## 1. ARCHITEKTURA

1.1. Zamawiający informuje, że na parterze budynku 7MW6 (etap II), w pomieszczeniach o oznaczeniu od A.0.75 do A.0.79, znajduje się **lokal administratora**, który należy wykończyć „pod klucz” jak mieszkania, a posadzki wykonać jak posadzki w pomieszczeniach komunikacji mieszkańców, tj z płytek ceramicznych z cokołami.

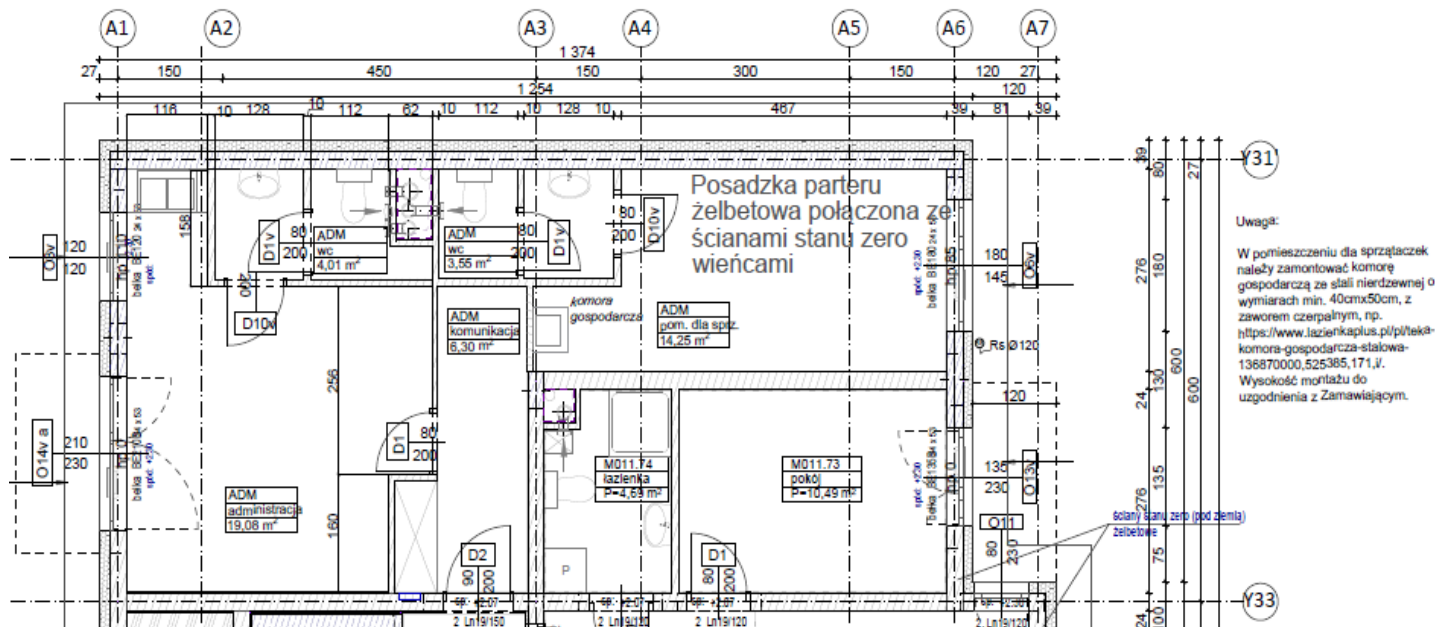
Dodatkowo Zamawiający informuje, że część tego lokalu zostanie przeznaczona na pomieszczenie socjalno-administracyjne dla ekip sprzątających, zgodnie z poniższym rysunkiem:

**Pomieszczenie dla obsługi sprzątającej** – należy wycenić i przewidzieć adaptację pomieszczeń A.0.79 w budynku 7MW.6 z przeznaczeniem dla obsługi sprzątającej. Należy pomieszczenie to wyposażić zgodnie z dokumentacją, posadzkę należy wykończyć płytkami gresowymi z cokołem 7cm wysokości. W pomieszczeniu należy wykonać toaletę wyposażoną w miskę ustępową z deską i umywalkę z baterią, zlew techniczny stalowy umożliwiający mycie wiader wraz z zaworem czerpakiem i syfonem. Wyposażenie to należy podłączyć do instalacji wod-kan. i centralnego ogrzewania, a także zamontować instalację oświetlenia i zapewnić wentylację. Ściany pomieszczenia toalety muszą być wykończone płytkami ceramicznymi, a wejścia wyposażone w stolarkę drzwiową z okuciami. Standard jak w mieszkaniach. Należy też przystosować okno z pomieszczenia A.0.79 o symbolu 06v do otwierania i zamykania z obu stron. Wymagane jest zamontowanie klamki i zamka patentowego z wkładką bębnekową co najmniej klasy C lub równoważnej.

## BUDKA ŁĘGOWA DLA JERZYKÓW Z TROCINOBETONU

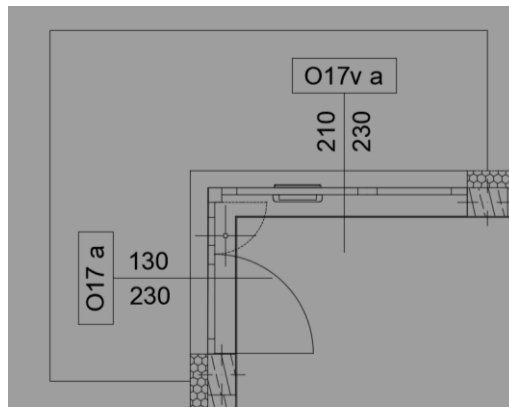
2.2. Zamawiający wymaga wykonania (zakupu i zamontowania na elewacji) 20 sztuk **budek lęgowych dla jerzyków**, w tym: 10 sztuk na ścianie północnwschodniej budynku 7MW-6 i 10 sztuk na ścianie północnwschodniej budynku 7MW-9. Zamawiający zastrzega możliwość zmiany lokalizacji ścian z budkami dla jerzyków- przed przystąpieniem do wykonywania elewacji, należy uzgodnić z Zamawiającym.

Przykładowy typ budki w załączeniu, musi ona zapewniać możliwość jej czyszczenia.

- ściana winna być usytuowana od strony północnej lub wschodniej nienasłoneczniona,
- budka winna być powieszona przynajmniej 5metrów nad ziemią, najlepiej pod gzymsem lub attyką.
- wybrana ściana nie powinna mieć uskoków, daszków, gzymsów, to dla bezpieczeństwa ptaków gdyż jerzyk wylatujący z budki zwłaszcza młody opada wpierw w dół i dopiero po chwili przechodzi do lotu poziomego, dla komfortu mieszkańców brak okien.
- budki należy wieszać obok siebie w jednej linii, ponieważ jerzyki lubią gniazdować po kilka par w bezpośrednim sąsiedztwie i najlepiej pod okapem dachu. Nie wolno wieszać budek jedna pod drugą.
- dobrze aby był swobodny dojazd do ściany dla osób konserwujących i czyszczących budki – wysięgniki, aby nie uszkodzić terenów zielonych, placów zabaw i innych.
